**Sachlicher Teilplan Windenergie des Regionalen Raumordnungsprogramms (RROP)  
für den Landkreis Göttingen (2. Entwurf 2025)**

**hier: Beteiligungsverfahren gem. § 9 Abs. 2 ROG i.V.m. § 3 Abs.2 NROG**

**Mandant: FWLG-Kreistagsfraktion, Reinhäuser Landstraße 4, 37083 Göttingen, Freie Wählergemeinschaft Landkreis Göttingen**

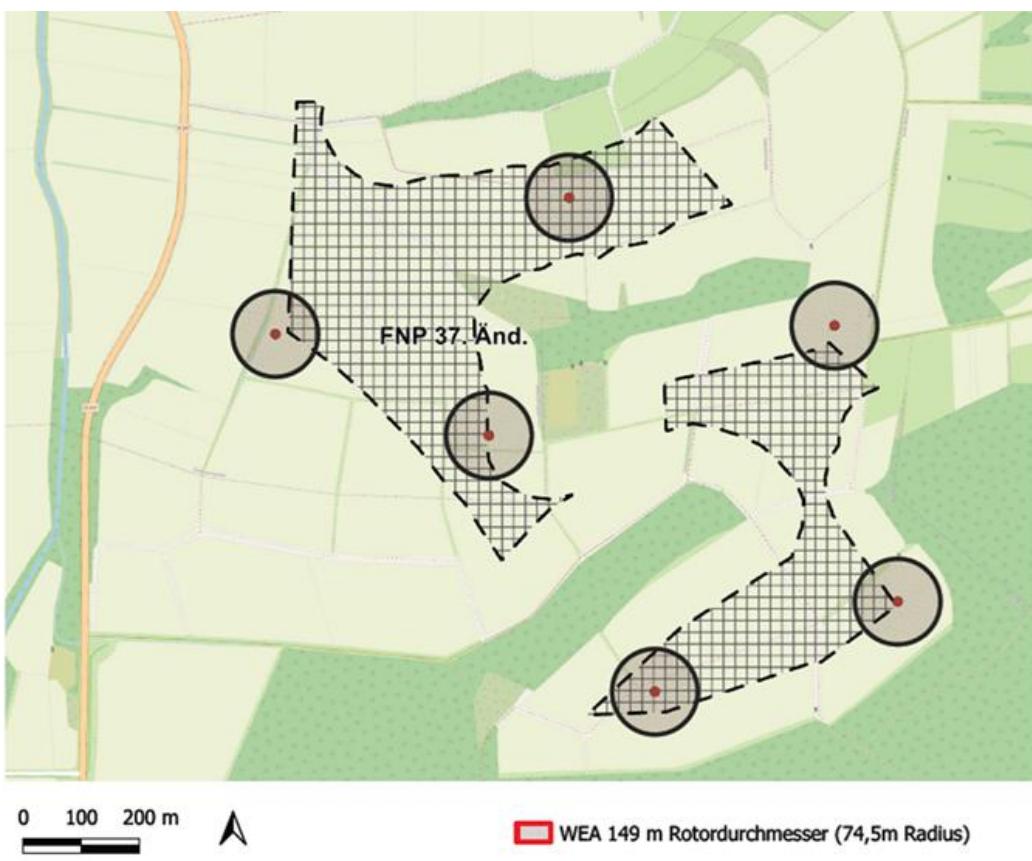
Aufgrund der unsicheren Genehmigungslage in den laufenden Verfahren sowie der Lage im Verbreitungsschwerpunkt des Rotmilans wird auf das Gebiet „VR WEN 15 Gieboldehausen (Pinnekenberg)“ zutreffend verzichtet. Für dieses VR-Gebiet WEN 15 ist im immissionsschutzrechtlichen Genehmigungsverfahren keine Zulässigkeit zu erwarten. Das Oberverwaltungsgericht hat in Übereinstimmung mit dem Bundesrecht festgestellt, dass die angefochtene Genehmigung rechtswidrig und nicht vollziehbar ist; die Klage wurde als zulässig und begründet angesehen. Eine Heilung der materiell-rechtlichen Mängel erscheint daher sehr unwahrscheinlich.

Hinzu kommt, dass der Projektierer die Genehmigung auf Grundlage einer Rotor-OUT-Planung beantragt hat, während der Flächennutzungsplan aus dem Jahr 2013 eine Rotor-IN-Planung darstellt. Die geplanten Windenergieanlagen liegen somit außerhalb der ausgewiesenen FNP-Flächen und sind folglich nicht genehmigungsfähig.

Auch das teilweise hohe Alter der zugrunde liegenden Bauleitplanungen (FNP 2013) spricht für eine Einordnung als Rotor-IN-Planung, da eine Rotor-OUT-Festlegung im Flächennutzungsplan nicht ausdrücklich geprüft, beschrieben und festgesetzt wurde.

Darüber hinaus bestehen Zweifel an der Natura-2000-Verträglichkeit einzelner im FNP dargestellter Sonderbauflächen.

In der folgenden Darstellung ist zu sehen, dass mehrere WEA sogar außerhalb der festgelegten FNP-Fläche liegen, welches gegen den Ausschluss des FNP verstößt.
